Revision to a Request for Supply
Arrangement - Révision à une demande
pour un arrangement en matière
d'approvisionnement

Title - Sujet Mobilier pour des postes de travail	
Solicitation No. - N° de l'invitation E60PQ-140003/A	Date 2015-05-14
Client Reference No. - N° de référence du client E60PQ-140003	Amendment No. - N° modif. 011
File No. - N° de dossier pq416.E60PQ-140003	CCC No./N° CCC - FMS No./N° VME
GETS Reference No. - N° de référence de SEAG PW-\$\$PQ-416-66821	
Date of Original Request for Supply Arrangement 2015-02-19 Date de demande pour un arrangement en matière d'app. originale	
Solicitation Closes - L'invitation prend fin at - à 02:00 PM on - le 2015-05-28	
Address Enquiries to: - Adresser toutes questions à: Clouthier, Chantal	Buyer Id - Id de l'acheteur pq416
Telephone No. - N° de téléphone (819) 956-7184 ()	FAX No. - N° de FAX () -
Delivery Required - Livraison exigée	
Destination - of Goods, Services, and Construction: Destination - des biens, services et construction:	
Security - Sécurité This revision does not change the security requirements of the solicitation. Cette révision ne change pas les besoins en matière de sécurité de l'invitation.

La modification 0

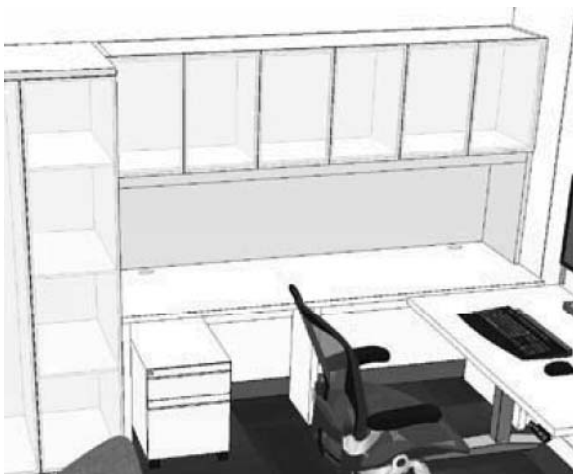
La catégorie 1b spécifie des penderies de 15 po, 18 po, 20 po et 24 po de profondeur – À l'annexe A-1, paragr. 7.9.1, 7.10.4 et 9.7.3, on exige que ces penderies comportent une barre à support pour vêtements. Un cintre ordinaire est trop long pour une penderie de 15 po ou de 18 po de profondeur (voir la photographie ci-jointe). L'industrie a conçu des penderies dotées d'un crochet à manteau pour les cas où la penderie n'est pas assez profonde pour recevoir des cintres ordinaires. Veuillez modifier l'annexe A-1 pour permettre d'offrir des penderies avec des crochets dans le cas des profondeurs de 15 po et de 18 po.

Merci de votre explication. Les penderies de 381 mm (15 po) et de 457 mm (18 po) de profondeur seront supprimées du Catalogue des produits. Les modifications 1.B. du catalogue seront publiées sous peu.

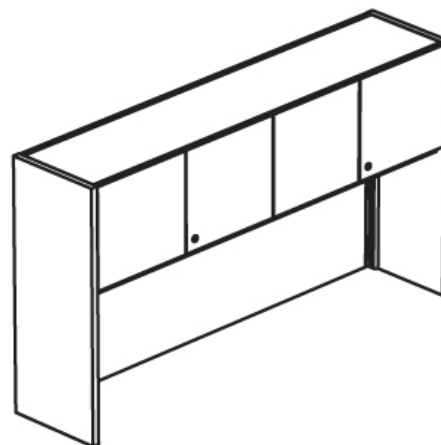
La catégorie 1b comprend les produits autostables revêtus de stratifié qui peuvent être utilisés dans les bureaux à aires ouvertes et dans les bureaux fermés où les produits en bois de catégorie 4 ne sont pas requis. Cependant, il n'y a aucun paragraphe dans la catégorie 1b indiquant, pour un bureau fermé, la possibilité d'utiliser une huche classique pour le rangement (voir les illustrations ci-jointes), qui permettrait d'avoir un élément de rangement de 66 po de hauteur maximum. La figure (a) est tirée d'une récente demande de propositions de TPSGC. Veuillez ajouter à la catégorie 1b l'option d'une huche, ce qui permettrait d'obtenir un élément de rangement de 66 po de hauteur maximum.

R.177 : Nous n'ajouterons pas la possibilité d'une huche pour le rangement de 66 po de hauteur maximum à la catégorie 1b à ce moment-ci.
